Sorø, den 14. oktober 2021
Sagsnr. 27597
Sekretær: Jane Stillhoff
Direkte tlf.: 57 86 54 53

**Vedr.: Holmen Pumpelag - Klage over Kalundborg Kommunes afgørelse af 10. maj 2019 - MFKN
J.nr.: 1004260**

Figur 7. Vandføring i Harrested Å. Data hentet fra Miljøportalen.

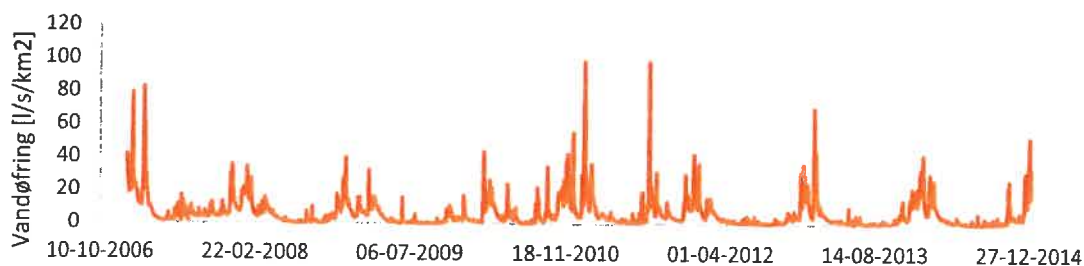
I kommunens afgørelse ses ingen konkret begrundelse for denne vandstandsstigning, og de af Agrohydrologerne udarbejdede vandspejlsberegninger for Holmen kan ikke lægges til grund for denne vandstandsstigning, idet det af Agrohydrologerne udarbejdede notat af 12. november 2015 Vandspejlsberegninger for Holmen, punkt 3.5 vandføring fremgår, at der ikke er nogen målinger for Holmen, og at man til grund for sine værdier har anvendt tal fra 2 andre vandløb, der ej heller kan sammenlignes med Holmen. **Bilag 1.**

Gennemsnitsniveau måned
Apr 2018- Maj 2019

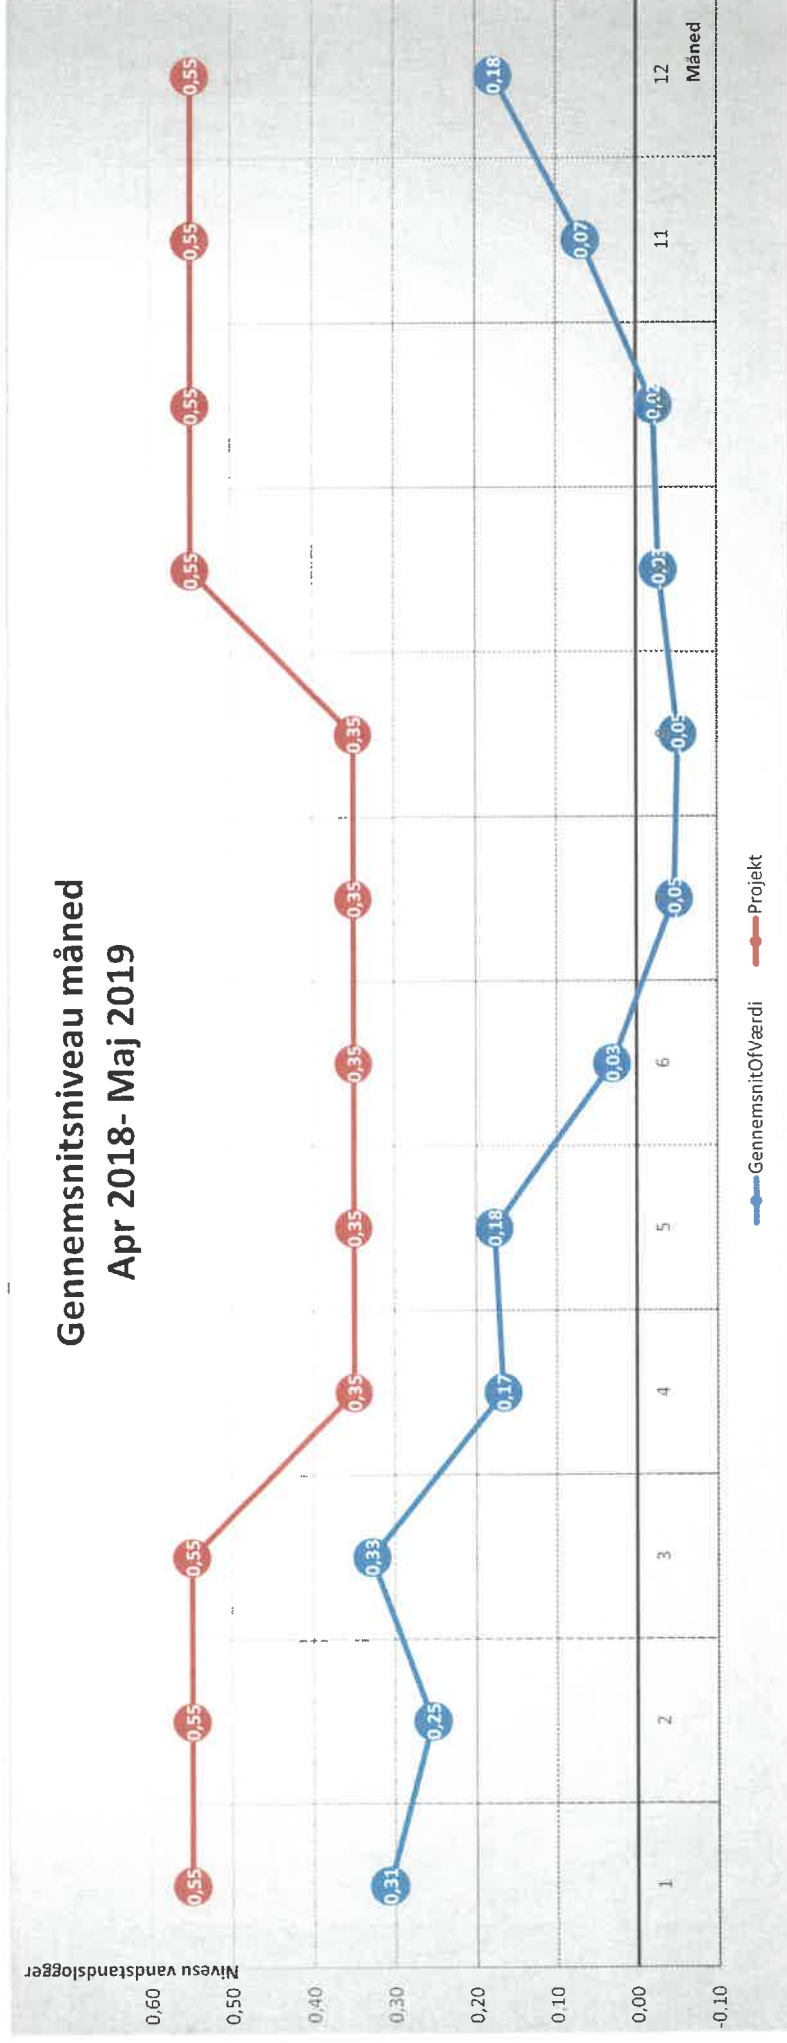
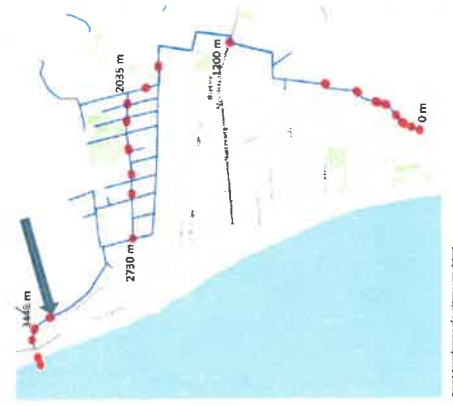
Af vandstandsloggeren kan det for perioden april 2018 til maj 2019 konstateres, at månedsgennemsnittet af vandstanden i vintermånederne har ligget mellem $-0,03$ og $0,33$ med et kortvarigt maksimum i rådata (niveaulogning pr. 15 minutter) 3. måned på $0,53$, hvilket kan bero på forhold omkring nedbør og et lukket udløb. På intet tidspunkt har den månedsgennemsnitlige vandstand været højere end $0,33$.

For sommermånederne har vandstanden, med et kortvarigt maksimum i rådata (niveaulogning pr. 15 minutter) i 5. måned på $0,40$, ligget mellem $0,18$ og $-0,05$. Der er således registreret lange perioder, hvor vandløbet har været næsten tørlagt og i stort set alle årets måneder i perioden april 2018 til september 2021 er registreret niveauer under $0,20$. **Bilag 3.**

Gennemsnitsniveau måned
Apr 2018- sep 2021

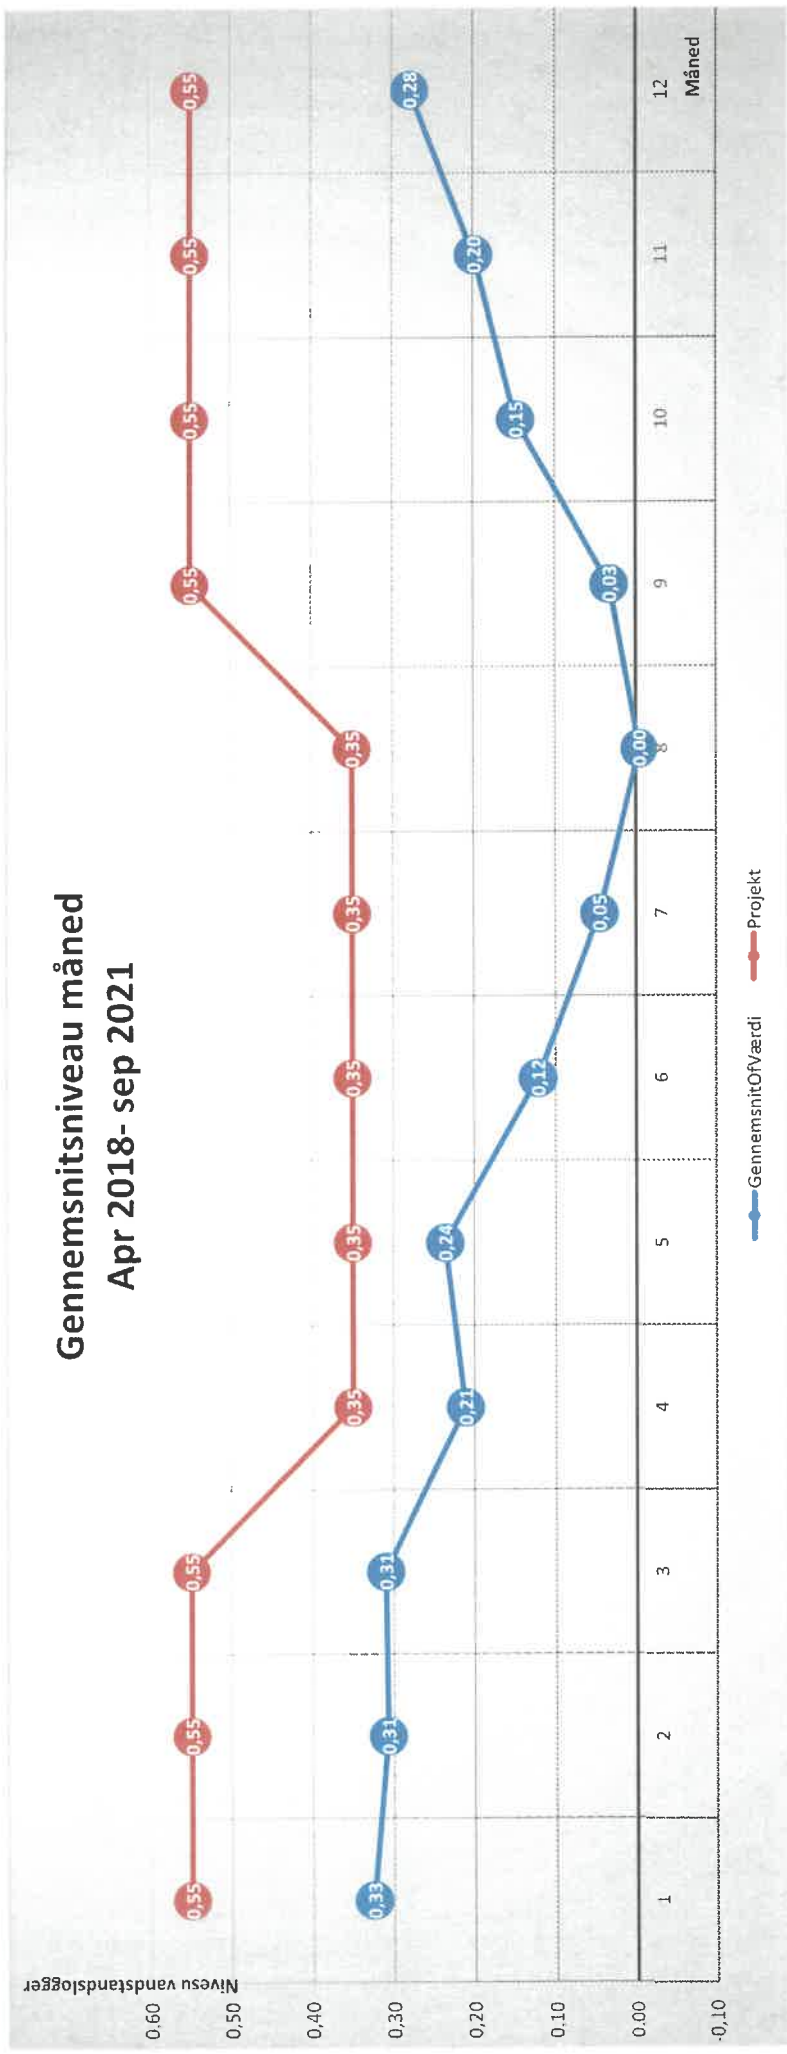
Af de seneste tal fra vandstandsloggeren pr. 14. september 2021, må det lægges til grund, at de årlige udsving i vandstanden i Holmen ses at være meget sammenlignelig med perioden fra april 2018 til maj 2019, og at månedsgennemsnittet i vinterhalvåret ikke har oversteget $0,33$ og at månedsgennemsnittet for sommerhalvåret ikke har været over $0,10$. **Bilag 3.1.**

Det må derfor fastholdes, at der i Holmen aldrig har været en gennemsnitlig vandstand som den der nu er vedtaget skal gælde for henholdsvis sommer og vinter, hvilket kan konstateres af de vedlagte udskrifter af vandstandsløkkeren.
